WZP.271.5.2021.E

Oznaczenie i numer postępowania: **„Wykonanie robót budowlanych polegających na termomodernizacji i przebudowie budynku Przedszkola nr 19 przy ul. Grunwaldzkiej 13 w Bydgoszczy” - WZP.271.5.2021.E**

Na podstawie art. 135 ust. 6 ustawy z dnia 11.09.2019r. Prawo zamówień publicznych (tekst jedn. Dz. U. z 2021 r., poz. 1129) Zamawiający przedstawia zadane pytania i udziela odpowiedzi:

- od ul. Nakielskiej (długość ok. 75 mb)

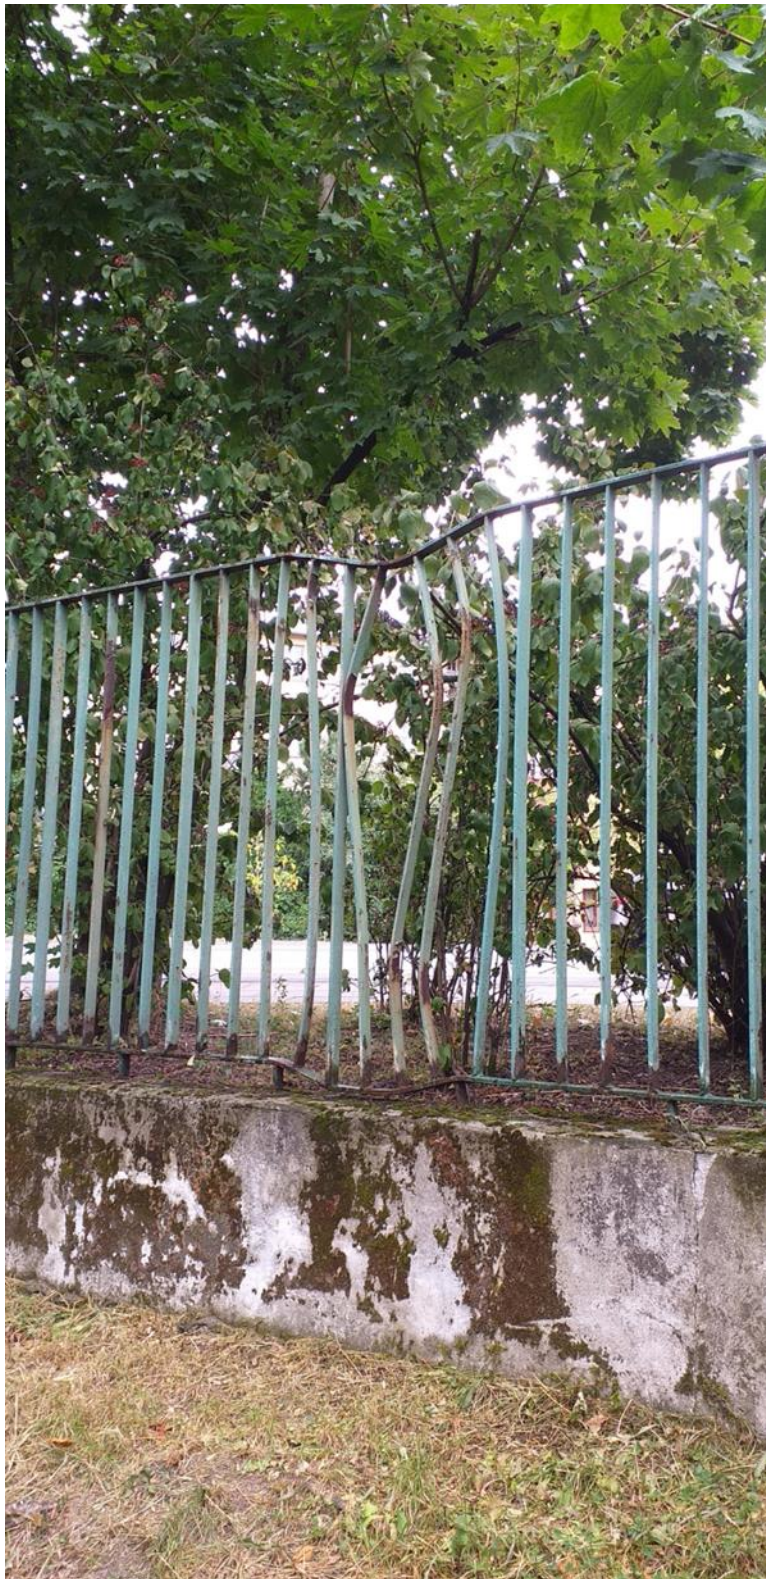
„Prosimy o dodatkowe informacje niezbędne do wyceny na temat ogrodzenia (typ paneli, grubość drutu, wielkość oczka, wymiary słupków, wysokość paneli, czy i które cokoły i jakiej długości podlegają rozbiórce). Prosimy o wytyczne, aby oferty miały porównywalny zakres robót. Prosimy o rysunek (szkic) trasy i rysunek przekroju ogrodzenia.”

Odpowiedź stanowi również korektę do udzielonej odpowiedzi na pytanie nr 36. Część istniejącego ogrodzenia o długości ok. 135 mb (w tym brama wjazdowa i dwie furtki) - od ul. Grunwaldzkiej i ul. Nakielskiej oraz Kanału Bydgoskiego - należy wyremontować. Elementy stalowe oczyścić i przemalować oraz naprawić uszkodzone, elementy betonowe poddać renowacji (naprawić spękania, skuć luźne tynki, uzupełnić ubytki w murze i w tynku oraz pomalować). Pozostałą część istniejącego ogrodzenia od strony ronda Grunwaldzkiego znajdującego się na sąsiedniej działce należy zdemontować. Długość istniejącego ogrodzenia przewidzianego do rozbiórki wynosi ok. 42 mb. Natomiast długość nowego projektowanego

ogrodzenia, które należy wykonać od strony ronda Grunwaldzkiego zgodnie z linią granicy działki 19/2 wynosi ok. 31 mb. Nowe ogrodzenie wykonać takie jak istniejące od ul. Grunwaldzkiej. Od strony cmentarza zostaje mur ceglany.
